Bescheid

**über die Ergänzung der
allgemeinen bauaufsichtlichen Zulassung/
allgemeinen Bauartgenehmigung
vom 9. Oktober 2019**

Z-6.20-1977

T 30-1-FSA "43" bzw. T 30-1-RS-FSA "43" bzw.

T 30-1-FSA "43" bzw. T 30-1-RS-FSA "43" bzw. T 30-2-FSA "43" bzw. T 30-2-RS-FSA "43"	Anlage 1Ä
Ansicht

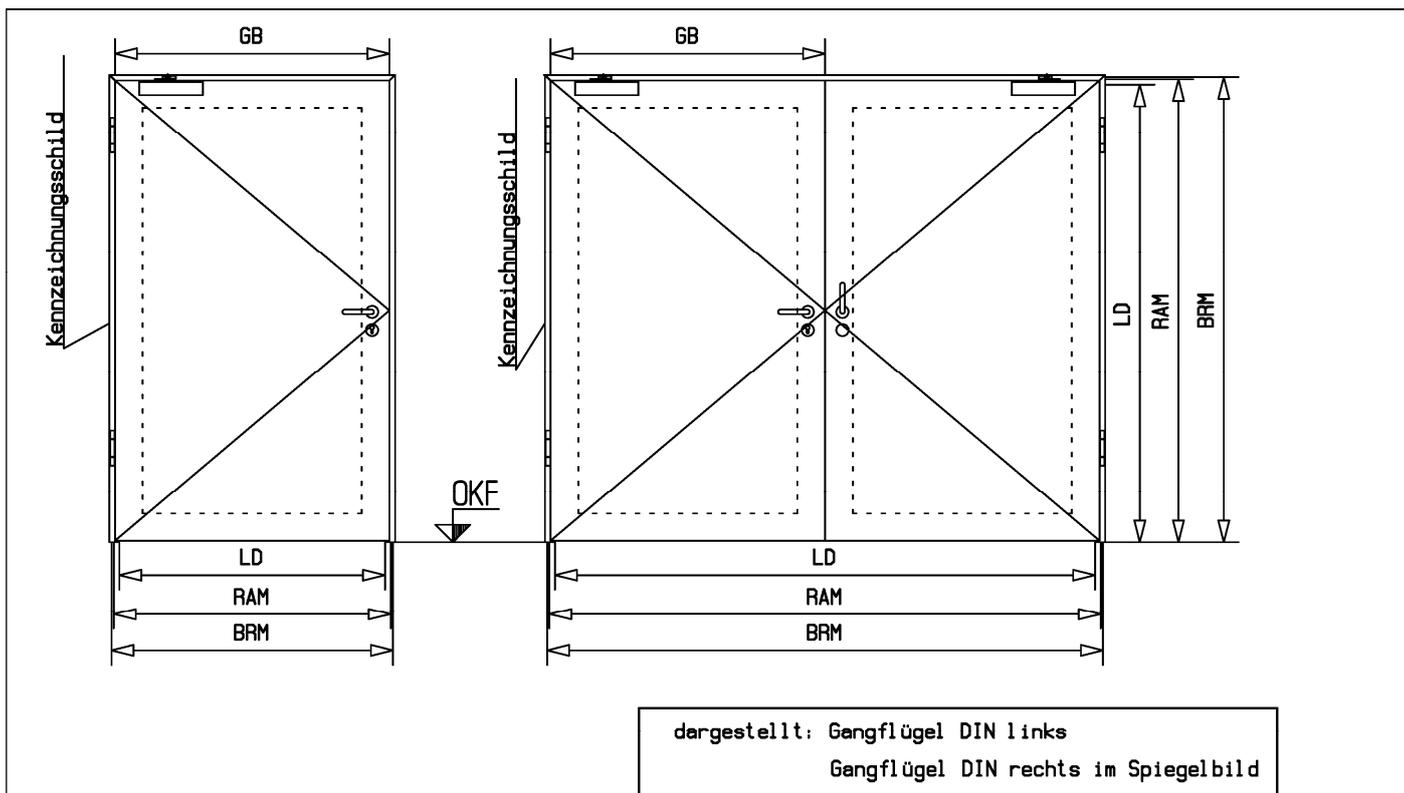
2. Die Anlage 1 zur allgemeinen bauaufsichtlichen Zulassung/allgemeinen Bauartgenehmigung vom 9. Oktober 2019 wird durch die Anlage 1Ä zu diesem Bescheid ersetzt.

Zusatzverriegelung nach oben ab ZFM Höhe >2105 erforderlich
Bei Türdicke 50 mm: Zusatzverriegelung nach oben ab ZFM Höhe >2230 erforderlich
Maße in mm
